**INFORME DE HITO DE CONTROL
N° 013-2025-OCI/0402-SCC**

**OBRA “MEJORAMIENTO DE LOS SERVICIOS
RECREATIVOS Y CULTURALES EN LA ALAMEDA PERÚ DE
TINGO MARÍA DEL DISTRITO DE RUPA-RUPA - PROVINCIA
DE LEONCIO PRADO - DEPARTAMENTO DE HUÁNUCO”**

**HITO DE CONTROL N° 7
EJECUCIÓN DE OBRA AL MES DE AGOSTO DE 2025**

Panel fotográfico n.º 1

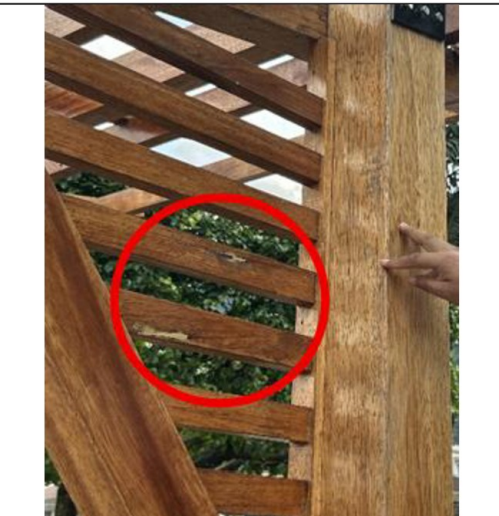
De acuerdo con el expediente técnico, dichas estructuras debían ser recubiertas con tapa poros para madera, barniz o laca y barniz marino. No obstante, se constató que algunas no fueron impermeabilizadas y las que sí lo fueron presentan deterioro prematuro, evidenciando deformaciones¹⁷ por expansión y contracción, desgaste del barniz, agrietamientos y aumento de volumen por absorción de agua¹⁸. Estas condiciones han generado imperfecciones adicionales en las fibras de la madera, lo que favorece el crecimiento de hongos y mohos que aceleran el deterioro de la infraestructura maderable debido a la humedad permanente ocasionada por las precipitaciones pluviales e incremento considerable de temperatura característicos de esta zona tropical, tal como se evidencia en la inspección efectuada.

Clavo desalineado en fijación estructural de la pérgola	Ausencia de barniz en la estructura de la pérgola

Presencia de fisuras en el área de ensamble de la pérgola	Conexión estructural con deficiencias en el acabado de la madera

Imágenes n.ºs 4 y 5
Plano de planimetría, perfil longitudinal rampa vehicular de concreto en el Jr. Callao²¹

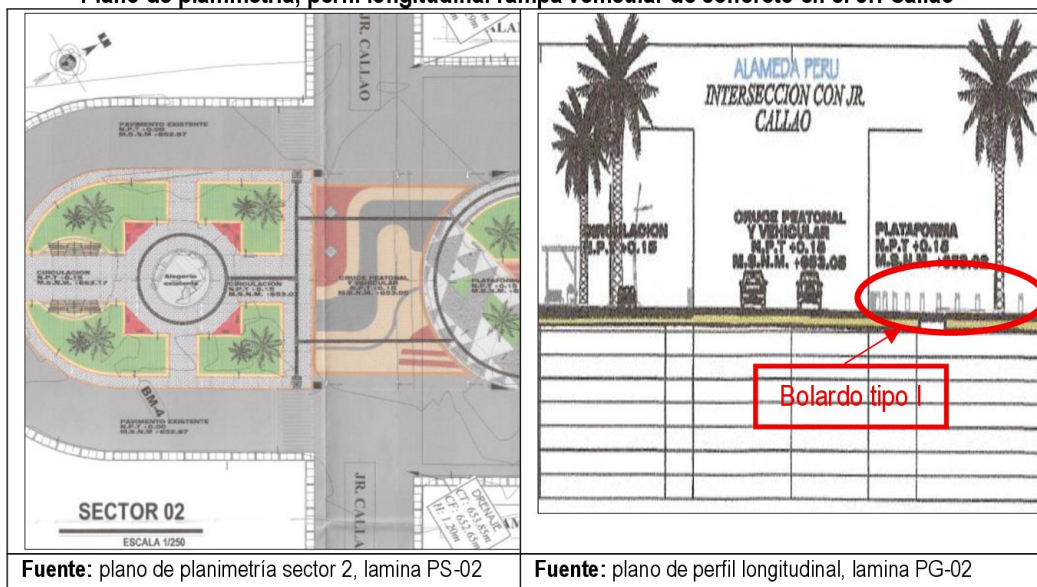
Las imágenes del plano de planimetría sector 2, lamina PS-02 y el plano de perfil longitudinal, lamina PG-02 vistas y las subsiguientes muestran también la "Construcción de rampas vehiculares y cruce peatonal de concreto" de los jirones: Callao, Cayumba, José Prato y Pucallpa, que se encuentran al mismo nivel de la plataforma peatonal de la Alameda Perú; por lo que, los "bolardo tipo I" cumplan la finalidad de controlar los flujos vehiculares, para prevenir accidentes y garantizar la seguridad de las personas ante probables invasiones de vehículos a la plataforma de la Alameda.

Panel fotográfico n.º 2
Vista de bolardos del sector 2 y sector 3

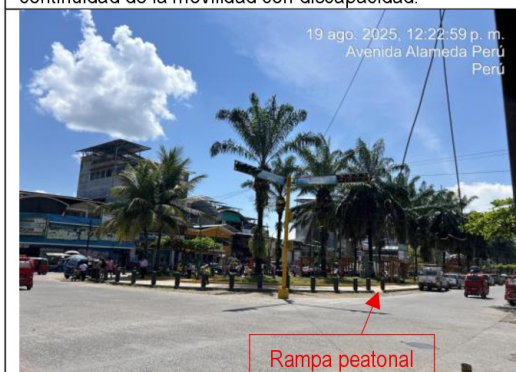
Sector 2: En la intersección (Jr. Callao), con vista hacia la Bella Durmiente, se observa la existencia de rampa peatonal en el borde derecho de la plataforma de la Alameda, facilitando el cruce en dirección transversal. Sin embargo, se evidencia la ausencia de una rampa peatonal y vehicular en sentido longitudinal, lo cual impide una conexión accesible entre ambos extremos de la Alameda, afectando la continuidad de la movilidad de las personas con discapacidad.

Sector 2: En la intersección (Jr. Callao), con vista hacia el mirador San Francisco – La Cruz, se observa la existencia de rampa peatonal en el borde derecho de la plataforma de la Alameda, facilitando el cruce en dirección lateral. Sin embargo, se evidencia la ausencia de una rampa peatonal y vehicular en sentido longitudinal, lo cual impide una conexión accesible entre ambos extremos de la Alameda, afectando la continuidad de la movilidad con discapacidad.	Sector 2: En la intersección (Jr. Callao), con vista hacia el Mirador San Francisco – La Cruz, se observa la existencia de rampa peatonal en el borde izquierdo de la plataforma de la Alameda, facilitando el cruce en dirección lateral. Sin embargo, se evidencia la ausencia de una rampa peatonal y vehicular en sentido longitudinal, lo cual impide una conexión accesible entre ambos extremos de la Alameda, afectando la continuidad de la movilidad con discapacidad.

Imagen n.º 8

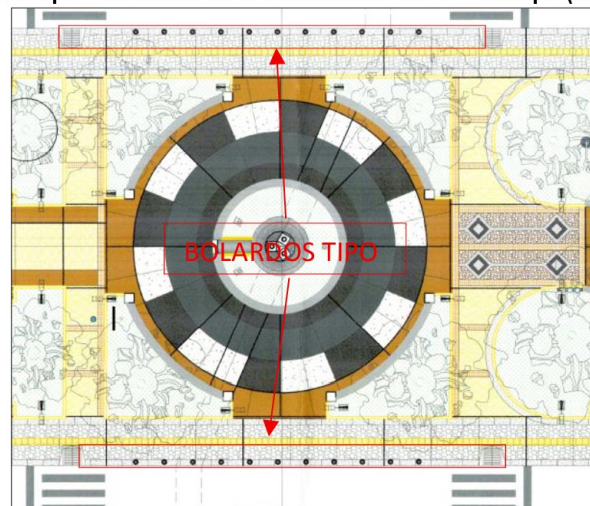
Asimismo, en el adicional n.º 3 y el deductivo n.º 1 se dispuso la modificación de los planos en la intersección de la Alameda y el Jr. Pucallpa, cerrando el paso vehicular originalmente proyectado. No obstante, se reubicaron los “bolardos tipo I” en los bordes longitudinales del Jr. Pucallpa, pese a resultar innecesarios, ya que existe un desnivel entre la calzada de la vía vehicular y la plataforma de la Alameda. En otras palabras, el nivel de tránsito vehicular en el Jr. Pucallpa se encuentra por debajo de la plataforma de la Alameda; por lo tanto, la colocación de los “bolardos tipo I” en dicho punto carece de finalidad y función.

Bolardo tipo I reubicado en la intersección del Jr. Pucallpa (sector 4)

Imagen n.º 9
Bolardo tipo I reubicado en la intersección del Jr. Chiclayo

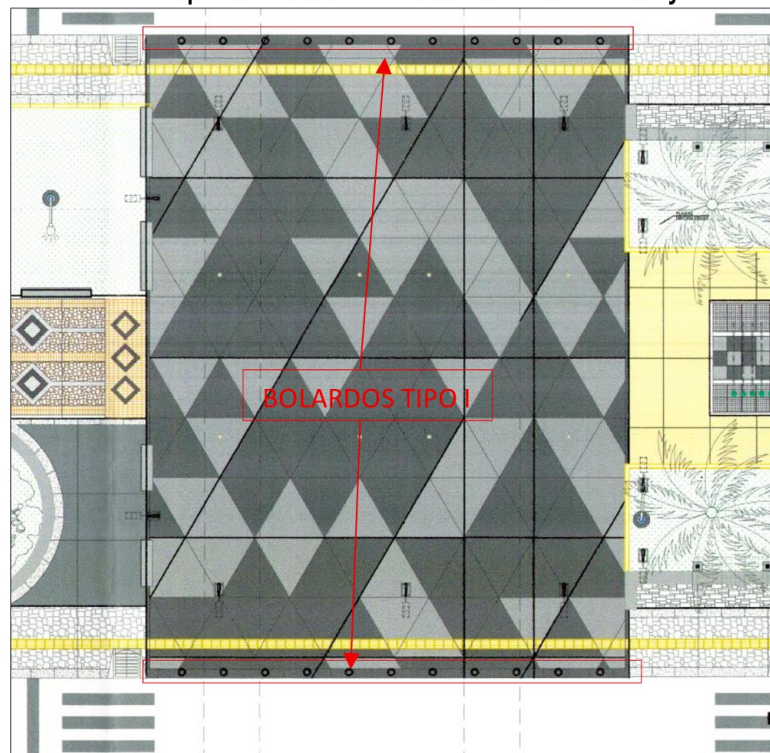
En el mismo sentido a lo anterior, reubicaron “bolardo tipo I” en el Jr. Chiclayo al borde longitudinal en la intersección, pese al desnivel entre la calzada de la vía vehicular y la plataforma de la Alameda, como se muestra en la siguiente imagen:

Imagen n.º 10

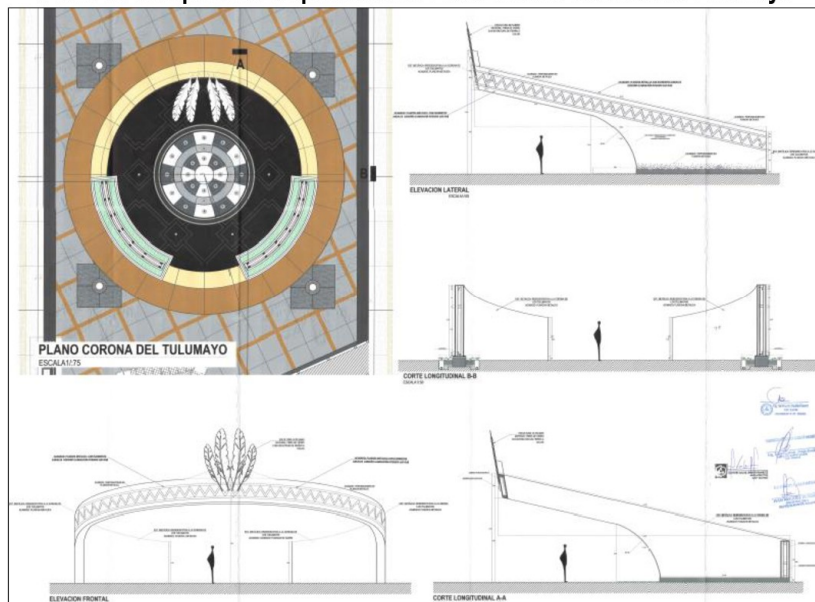
De la revisión efectuada a la documentación del adicional n.º 3, se advierte que los planos iniciales fueron modificados, presentando un nuevo diseño de la “Corona del Tulumayo”, como se muestra:

Imagen n.º 11
Plano de estructura corona Tulumayo

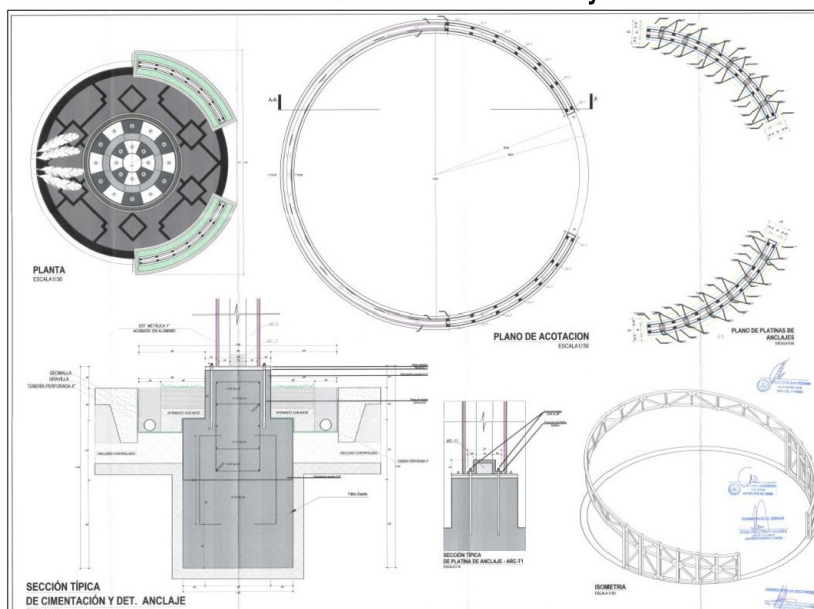
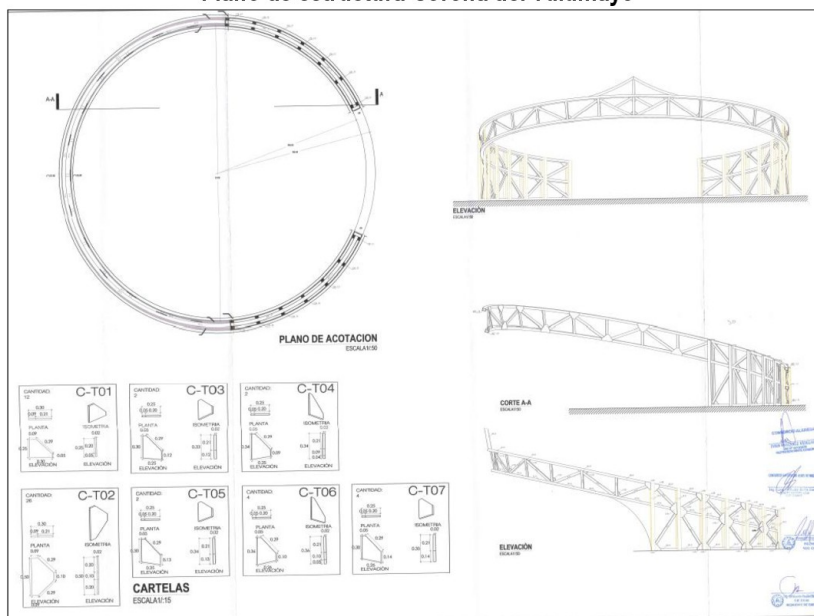
De ello se advierte que el nuevo expediente técnico, respecto a la estructura “Corona del Tulumayo” no tiene diseño, ni memoria de cálculo estructural que sustente los planos mostrados, lo cual no garantizaría la funcionalidad y seguridad de la estructura.

Nº	CONCEPTO DE APLICACIÓN DE PENALIDAD	FORMA DE CÁLCULO	UIT S/
15	El expediente técnico del adicional n.º 3, la estructura de la "Corona del Tulumayo" no tiene diseño, ni memoria de cálculo estructural que sustente los planos.	1 UIT, por cada ocurrencia.	5 350,00

Imagen n.º 13
Plano de mobiliario urbano *Bolardos Tipo II* del sector 3

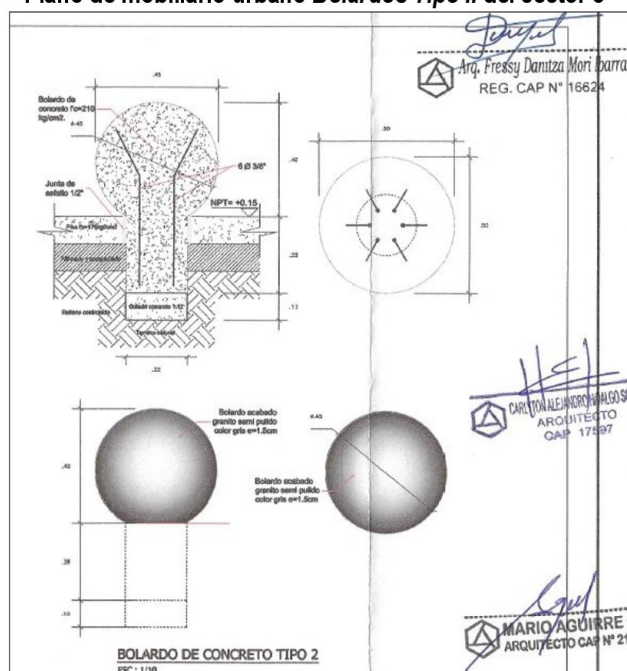
De la revisión del expediente técnico del contrato principal se verificó que, la forma de *Bolardos Tipo II* es como se muestra en la siguiente imagen:

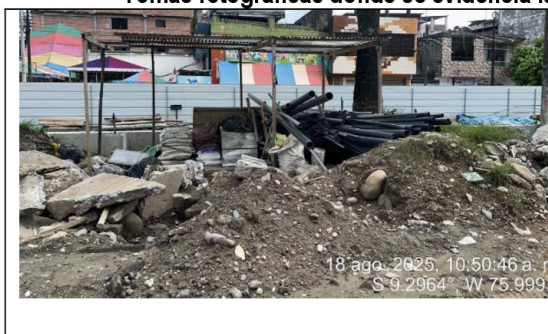
Asimismo, se evidenció falta de limpieza y orden en la obra:
